Ref.: Sagsnr. 2008-107118 – Deres brev af 16. sept. 2008.

Overtagelse af del af Hedegaardsvej til kommunevej (sagsnr. 2008-107118)

**Merknader til Regulering av Hedegaardsvej.**

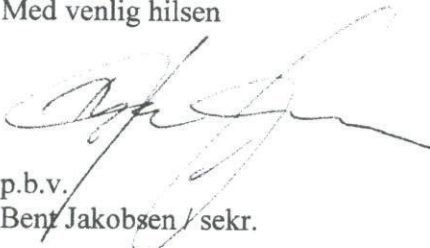
Hvilke konsekvenser får denne overtagelse for os; for som vi ser det af skraveringen på det medsendte bilag 1, bliver der ikke tale om fysiske ændringer af hverken vej- eller fortovsarealer på vor matrikel, men udelukkende om en ændring af vedligeholdelsespligten.
